UNIVERZITA PALACKÉHO V OLOMOUCI Křížkovského 511/8, 771 47 OLOMOUC

č.j.: 111/PV/OVZ/2024

Věc: Vysvětlení, změna, doplnění zadávací dokumentace č. 8

K veřejné zakázce na stavební práce s názvem: „**Tř. Svobody 8 - rekonstrukce objektu pro potřeby FZV UPOL**“, zadávané v nadlimitním režimu v otevřeném řízení, uveřejněné ve Věstníku veřejných zakázek pod evid. č.: **Z2024-024427**, Vám v souladu se zákonem č. 134/2016 Sb., o zadávání veřejných zakázek, v účinném znění (dále jen „Zákon“) sdělujeme následující vysvětlení, změnu a doplnění zadávací dokumentace:

Objekt C: v.č.PSV_TR_1

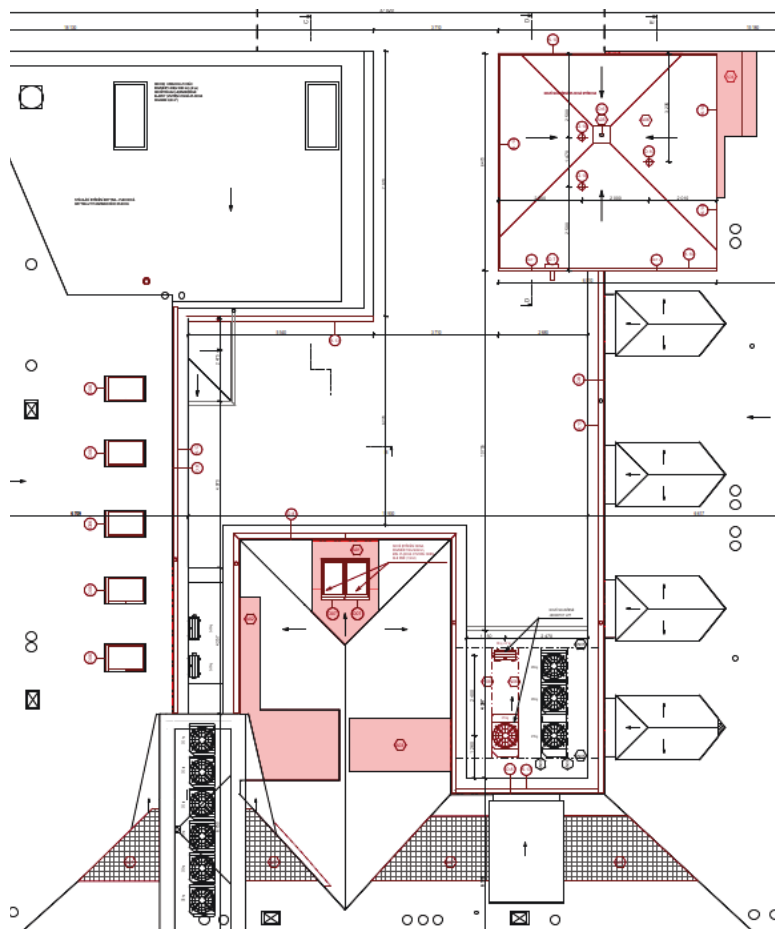
Žádáme zadavatele o vysvětlení a upřesnění pol. č. 360 ve VV D.1.1.1 – Architektonicko stavební část – objekt C, u které je odkaz na PSV 006, ale jedná se o výrobek PSV 007. Z příložené PD je v půdorysu střechy uvedeno, že tato okna mají návaznost na PBŘ. V PD PBŘ však žádná návaznost není uvedena. Žádáme zadavatele o vysvětlení, příp. doplnění popisu výrobku vč. příslušné části PD nebo úpravu soupisu prací.

První část dotazu – jedná se pouze o překlep ve vysvětlujícím upřesňujícím komentáři u předmětné položky ve výkazu výměr.

Zadavatel opravil popis u předmětné položky č. 360.

360	M	766-PSV-O07	okno střešní 700x1400 mm dle PSV O07	kus	2,000
-----	---	-------------	--------------------------------------	-----	-------
